Ufficio d'Ambito di Como

DETERMINAZIONE DEL DIRETTORE

N. **075/2022** di registro

OGGETTO: APPROVAZIONE AI SENSI DELL'ART. 158-BIS DEL D.LGS. N. 152/2006 DEL PROGETTO DEFINITIVO-ESECUTIVO DENOMINATO "RIFACIMENTO RETE ACQUEDOTTO VIA MONTALE, VIA MANZONI, VIA G. PASCOLI, VIA G. DELEDDA, VIA OTTONE DA LUCINO, VIA DON GUANELLA, VIA VARESINA, VIA LEONARDO DA VINCI, VIA GIACOMO MATTEOTTI E VIA ROMA IN COMUNE DI MONTANO LUCINO (CO)".

Si segnala la presenza di tubazioni gas nel Comune di Montano Lucino nelle vie oggetto di intervento come indicato nelle planimetrie allegate **PEL-DI-100-0133-22_Tav A e PEL-DI-100-0133-22_Tav B.**

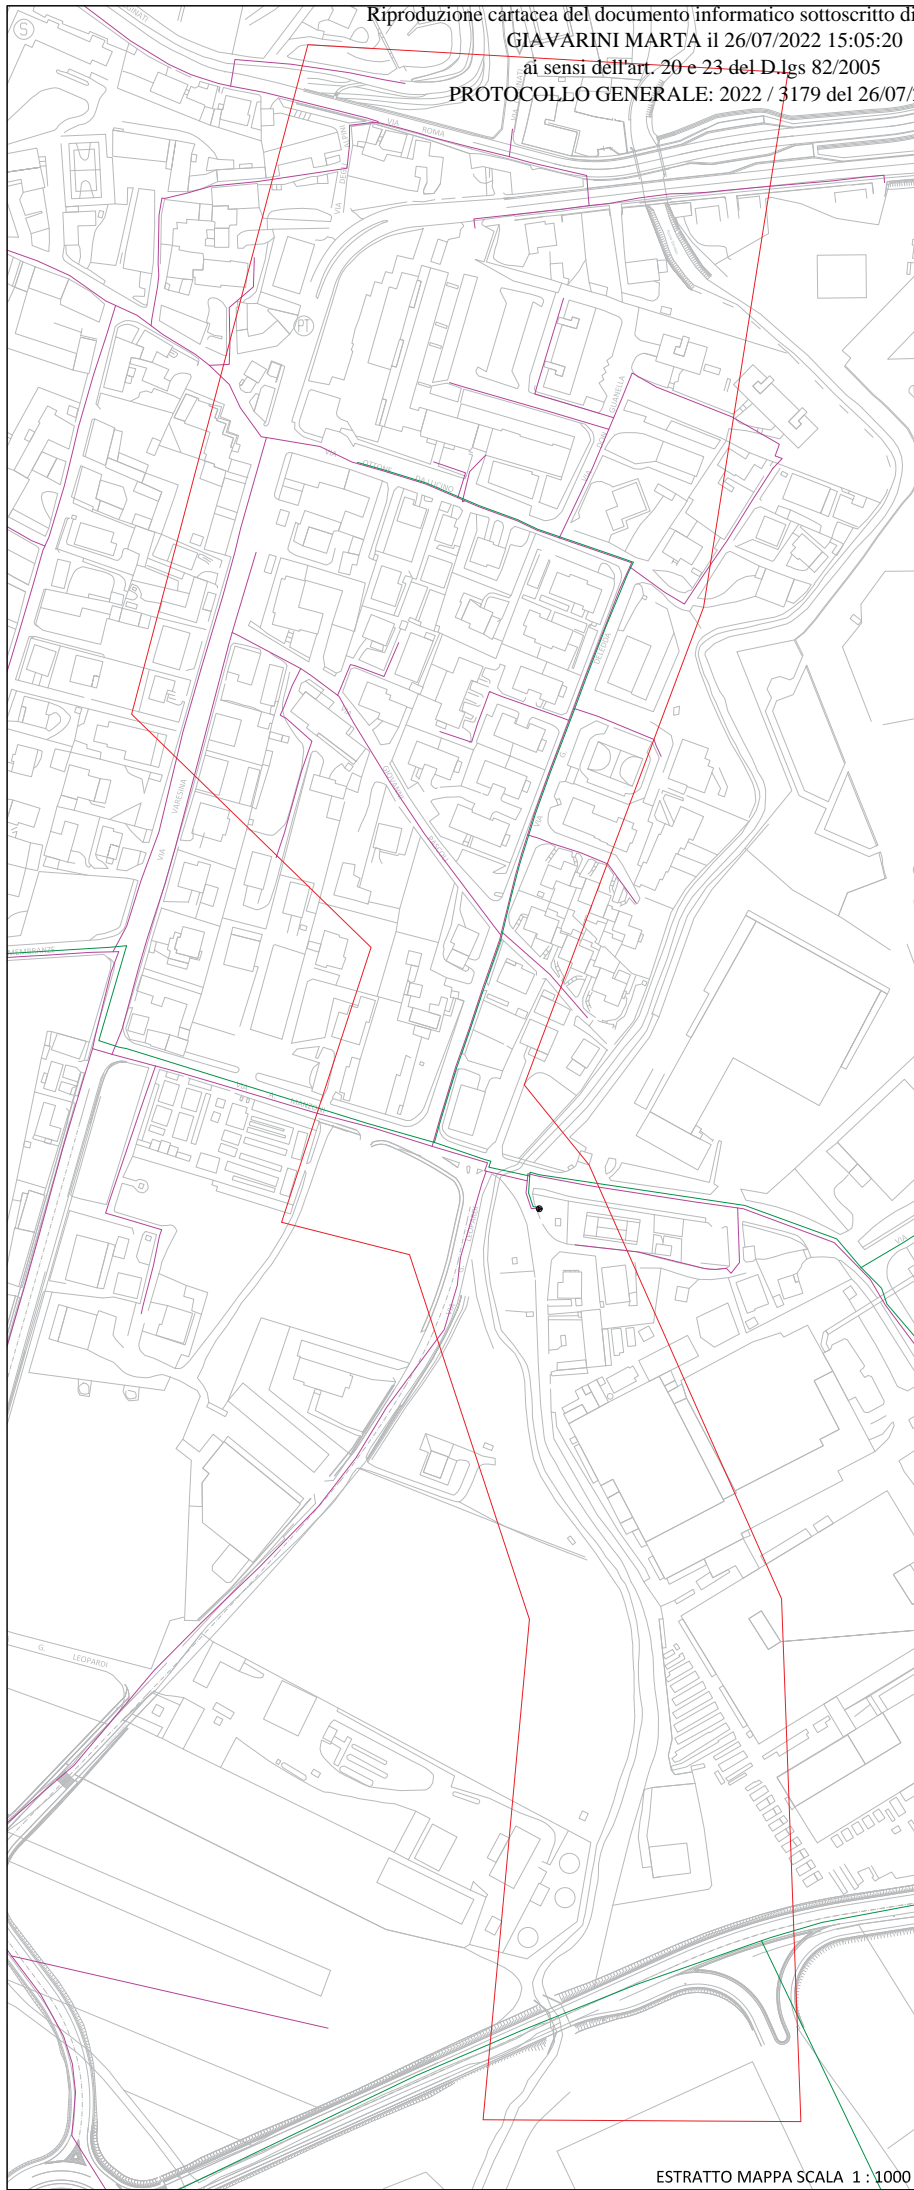
L'interramento degli impianti sotterranei dovrà avvenire nel rispetto ed osservanza delle norme in materia di distanza riferite alla coesistenza di impianti sotterranei, riferito a parallelismi e attraversamenti con le condotte esistenti, tali da consentire, in ogni caso, adeguati interventi di manutenzione.

Si esprime **parere favorevole** rispetto agli interventi in programma a condizione che l'impresa esecutrice assuma accordi con **LereTi SPA Unità Operativa di Como (UOC)** per la tracciatura in campo dei sottoservizi adottando tutti gli accorgimenti necessari alla salvaguardia delle nostre condotte, in considerazione del fatto che i lavori in progetto interferiscono con le nostre reti gas esistenti.
